Governo do Estado do Rio de Janeiro
Agência Reguladora de Energia e Saneamento Básico do Estado do Rio de Janeiro
Câmara Técnica de Saneamento

RELATÓRIO DE FISCALIZAÇÃO AGENERSA/CASAN Nº 347/2025

No dia 07 de outubro de 2025, a equipe de fiscalização da AGENERSA realizou uma Vistoria Anual Programada na Estação de Reservação (ERES) 3 - Sede, conforme solicitado no processo SEI-480002/000796/2025 e em conformidade com a Deliberação AGENERSA nº 4216/2021.

Foto 07: Cobertura do reservatório apresentava os respiros de ar bloqueados.

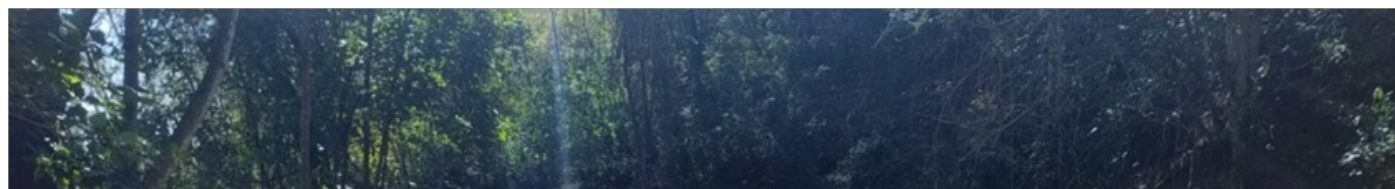
A reforma do reservatório foi finalizada em Dezembro/2024. Atualmente ele conta com medidor de nível automatizado. O módulo de 250 m³ apresentava os respiros de ar bloqueados.
